Autorità Idrica Toscana

OGGETTO: ID 2336] PAUR EX D.LGS. 152/2006 ART. 27-BIS E L.R. 10/2010 ART. 73-BIS, PIANO DI COLTIVAZIONE CAVA N.42 AMMINISTRAZIONE – BACINO ESTRATTIVO INDUSTRIALE N. 2 TORANO SCHEDA PIT/PPR/PABE N.15 – COMUNE DI CARRARA (MS). PROPONENTE: CAVE AMMINISTRAZIONE SRL. CONTRIBUTO ISTRUTTORIO.

FIG.1
PERIMETRAZIONE "ZONE RISPETTO" SORGENTI DEL S.I.I.

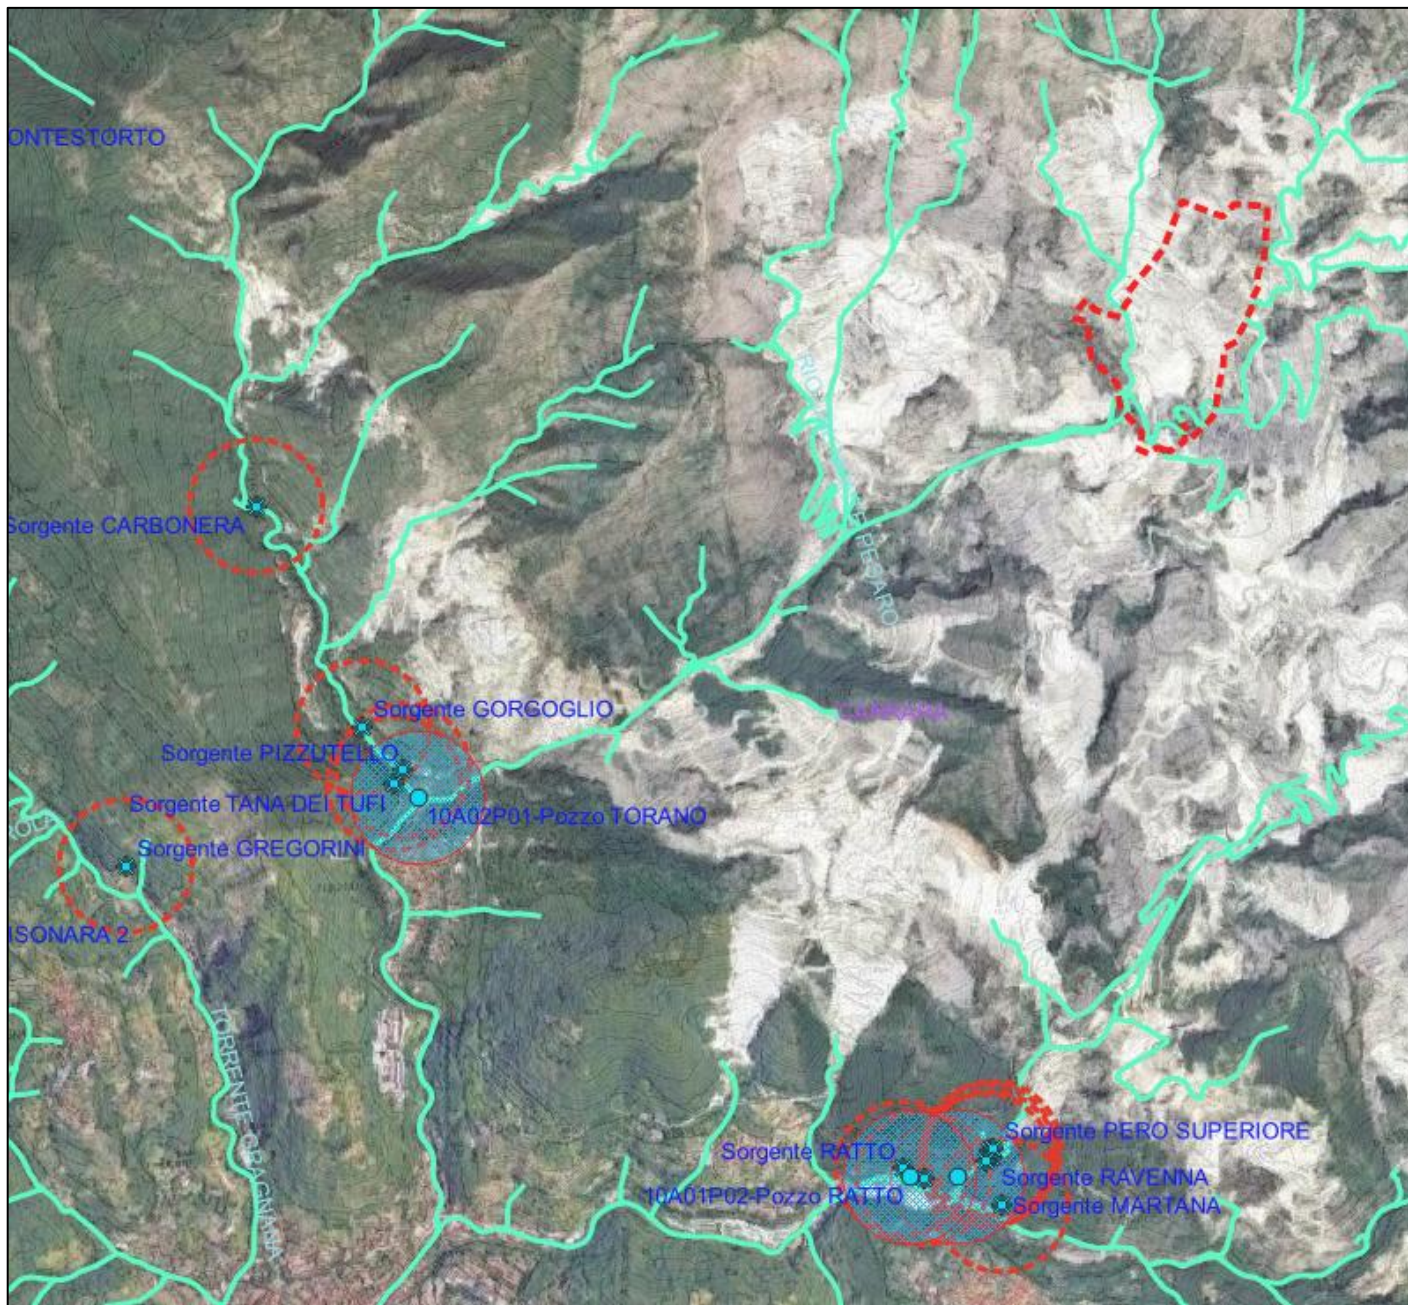
- ricade all'interno del bacino idrografico del fosso del Lupo, affluente di destra del torrente Carrione, e non ricade al momento all'interno di "zone di rispetto" di captazioni di acque superficiali o sotterranee in gestione al S.I.I., attualmente delimitate con il criterio geometrico definito dal comma 4 dell'art.94 del D.Lgs 152/2006 che prevede il tracciamento di un'area avente 200 metri di raggio dal punto di captazione (v. Allegato 1 – Fig.1);
